Rapport
Boom Effect Analyse
‘Wederikdreef 2, Nuenen’

Opdrachtgever : Woningstichting Helpt-Elkander
T.a.v. de heer B. Laké
Vincent van Goghstraat 78
Postbus 48
5670 AA NUENEN

Kenmerk : 03P2002659
Versie : Definitief
Datum rapport : 19-6-2020
Aantal pagina's : 17 (excl. bijlage)
Projectleider : M.J.J.M. Gerrits BSc
Auteur(s) : W.A. van den Broek MSc
Inspectiewerk : W.A. van den Broek MSc
Kwaliteitscontrole : M.J.J.M. Gerrits BSc European Tree Technician

Afbeelding 4: Overzicht projectinvloeden en theoretisch kroonverlies (blauw gelabeld), in Bijlage II is een A3-versie van de projectinvloeden kaart te vinden.

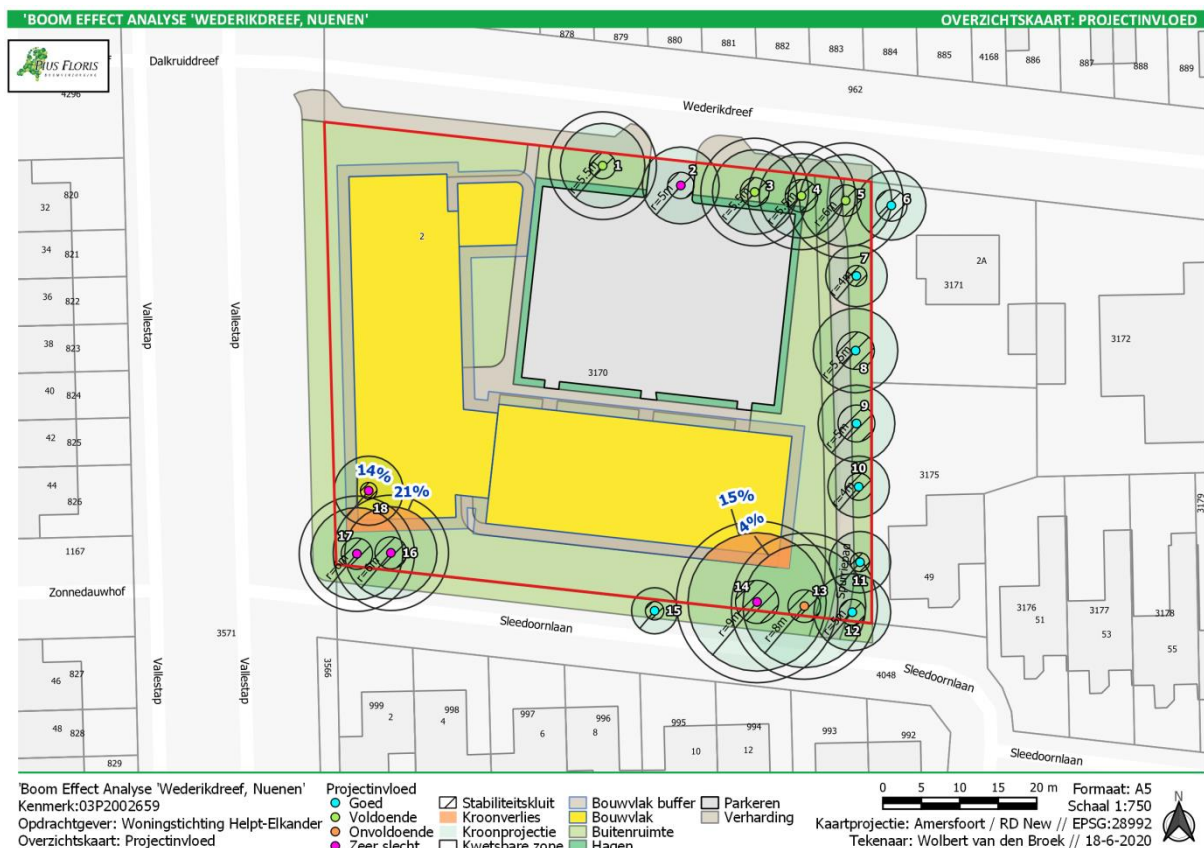
Ten behoeve van de ruimtelijke ontwikkeling wordt ruimtelijk beslag gelegd op twee bomen (2 en 18). Deze zijn op de huidige locatie niet te handhaven. Boom 2 is onderstandig en verkeert in een matige conditie, het betreft de kwalitatief minste boom uit de bomenrij. Boom 18 (*Sorbus aucuparia*) is geen duurzame soort en bovendien makkelijk vervangbaar.

De geplande nieuwbouw staat dicht op 4 bomen, bij bomen 13,14,16 en 17 ontstaan hierbij bovengrondse knelpunten. Hierbij valt een deel van de kroon binnen het ontwerp en/of zijn toekomstige problemen te verwachten door het toenemen van de kroonomvang. Voor boom 13 is er sprake van een beperkt kroonverlies (circa 4%) ten behoeve van de beoogde ontwikkeling. In dit kader is duurzaam behoud van de boom mogelijk met het nemen van specifieke maatregelen. Bij boom 17 treed circa 14% theoretisch kroonverlies op, hierbij valt niet uit te sluiten dat de ontwikkeling een fatale belemmering ten aanzien van het duurzaam behoud vormt. Bij boom 14 en 16 treed respectievelijk 15% en 21% theoretisch kroonverlies op, in dit kader vormt het project een fatale belemmering voor het duurzaam handhaven van deze bomen.

Er zijn beperkte ondergrondse knelpunten te verwachten in het kader van wortelschade bij bomen 1,3,4 en 5. Deze bomen veroorzaken in de huidige situatie veel opdruk. Als gevolg van de ontwikkeling kan het noodzakelijk zijn om binnen de stabiliteitskluit wortels te verwijderen. Voor de overige bomen zijn geen ondergrondse knelpunten te verwachten, de ontwikkelingen bevinden zich ruim buiten de stabiliteitskluit van de te handhaven bomen.

Bouwwerkzaamheden en bijbehorend transport van materiaal onder de kroon kan verdichting veroorzaken. Hierdoor kan terugloop van de conditie ontstaan door afname van micro en macro poriën en daarmee zuurstof beschikbaarheid voor de wortels. In het uiterste geval kunnen wortels hierdoor afsterven. In het huidige plan wordt geen bouwroute aangegeven, in dit kader wordt geadviseerd om de te realiseren oprit als bouwroute te gebruiken.

Afbeelding 10: projecttekening handhaafbaarheid een maatregelen, een A3-versie is te vinden in Bijlage III.

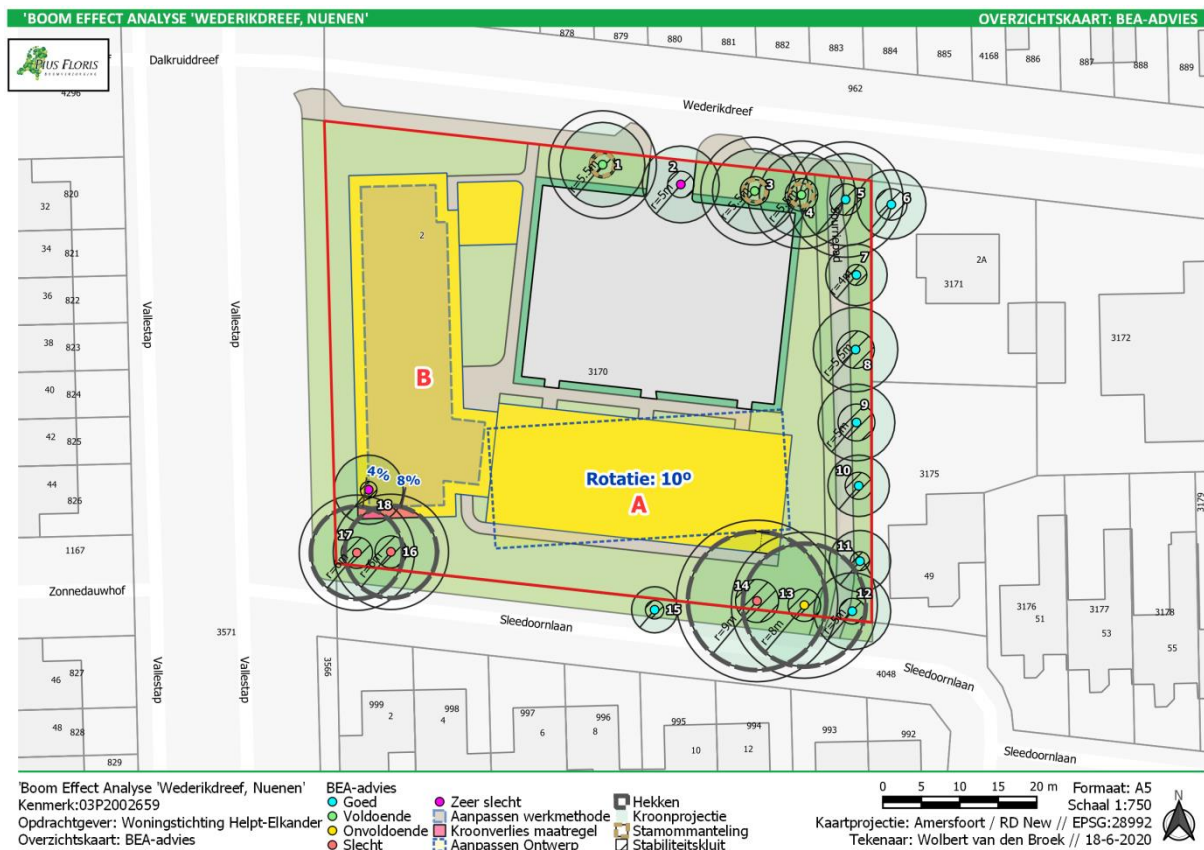
De beoogde ruimtelijke ontwikkeling legt ruimtelijk beslag op twee bomen (2 en 18). De keuze tot het vellen van deze bomen is op basis van kwaliteit, sortiment en conditie goed te onderbouwen. Boom 2 is onderstandig en verkeert in een matige conditie, het betreft de kwalitatief minste boom uit de bomenrij. Boom 18 (*Sorbus aucuparia*) is geen duurzame soort en verkeert eveneens in matige conditie.

Boom 13 (*Quercus robur*) staat dicht op de nieuwbouw waardoor de kroon voor een klein deel samenvalt met het huidige ontwerp. Door beperkte inname van de kroon kan boom 13 duurzaam gehandhaafd worden. Hierbij dient rekening gehouden te worden met intensivering van het onderhoud. Bovendien neemt in de

Het huidige ontwerp heeft significant kroonverlies als gevolg voor Boom 14 (*Quercus rubra*). Zonder ingrijpende maatregelen is boom 14 niet duurzaam te handhaven. Door het aanpassen van het ontwerp kan boom 14 duurzaam worden behouden met beperkte inname van de kroon. Dit betekent dat Bouwblok A minimaal 10⁰ geroteerd dient te worden óf Bouwblok A integraal 2,8m te worden op geschoven in noordelijke richting. In beide gevallen wordt hiermee duurzame handhaving van boom 14 gerealiseerd met beperkte maatregelen, tevens kan boom 13 in dit geval duurzaam gehandhaafd worden zonder specifieke maatregelen.

Bovengrondse knelpunten ontstaan eveneens voor de duurzame handhaving van boom 16 en 17, hier valt een substantieel deel van de kroon samen met de beoogde ontwikkeling. In dit kader is duurzame handhaving van boom 16 niet mogelijk, zonder ingrijpende maatregelen. Bij boom 17 is eveneens sprake van kroonverlies, de noodzaak en mate van snoei dient voorafgaand aan de werkzaamheden op locatie te worden bepaald. Hierbij dient te worden beoordeeld of de werkzaamheden uitgevoerd kunnen worden met duurzaam behoud van de boom en door toepassen van acceptabele snoei. Wanneer dit niet mogelijk is, dient de boom alsnog geveld te worden. In dit kader wordt geadviseerd om op voorhand een kapvergunning voor boom 17 aan te vragen, zodat indien snoei geen uitkomst kan bieden de boom direct verwijderd kan worden.

Door het nemen van ingrijpende maatregelen kunnen bomen 16 en 17 behouden worden met beperkte inname van de kroon. Hierbij dient voor Bouwblok B van de binnenzijde uit gebouwd te worden, en de kronen van boom 16 en 17 rondom te worden ingenomen. De noodzaak en mate waarin de kronen moet worden ingenomen is ter beoordeling van een ter zake kundig ETW'er en dient voorafgaand aan de werkzaamheden uitgevoerd te worden. Beide bomen dienen rondom ingenomen te worden om éézijdige belasting van de kronen te voorkomen. In het geval van duurzaam handhaven van bomen 16 en 17 dient rekening gehouden te worden met intensivering van het onderhoud en potentiële klachten van toekomstige bewoners.

Beperkte algemene maatregelen zijn noodzakelijk voor het duurzaam handhaven van drie bomen (1,3,4). De kronen van deze bomen bevinden zich binnen de directe invloedssfeer van de ontwikkeling. In dit kader dient rekening gehouden te worden met de kwetsbare zones (kroon +1,5m) van bomen 1,3,4. Daarnaast kan verwijderen van wortels noodzakelijk zijn ten behoeve van het realiseren van de parkeergelegenheid. Het verwijderen van wortels $\varnothing > 4\text{cm}$ kan slechts bij hoge uitzondering en dient onder toezicht van een ter zake kundig boomtechnisch toezichthouder uitgevoerd te worden.

- Aanpassing van het ontwerp Bouwblok A ten behoeve van boom 14: In het kader van duurzame handhaving van boom 14 wordt geadviseerd Bouwblok A 10° linksom te draaien óf Bouwblok A 2,8m op te schuiven in noordelijke richting;

- Aanpassen van de werkmethode Bouwblok B ten behoeve van boom 16 en 17: In het kader van duurzame handhaving dient Bouwblok B van binnen uit gerealiseerd te worden, ter hoogte van de kwetsbare zone van bomen 16 en 17;

- Toepassen beperkte snoei bomen 14, 16 en 17: Wanneer het ontwerp en de bouwmethode aangepast worden kunnen bomen 14, 16 en 17 behouden worden met beperkte snoei. Bomen 16 en 17 dienen rondom ingenomen te worden om onevenredige belasting te voorkomen. De noodzaak en mate van snoei dient ter plaatse bepaald te worden door een ter zake kundig ETW'er;

- In het werkplan dient opgenomen te worden dat de noodzaak tot beperkte snoei op locatie wordt bepaald voor bomen 14, 16 en 17. Hierbij dient te worden beoordeeld of de werkzaamheden uitgevoerd kunnen worden met duurzame handhaving van de bomen. Maximaal acceptabel kroonverlies is circa 10% van het kroonvolume rondom.
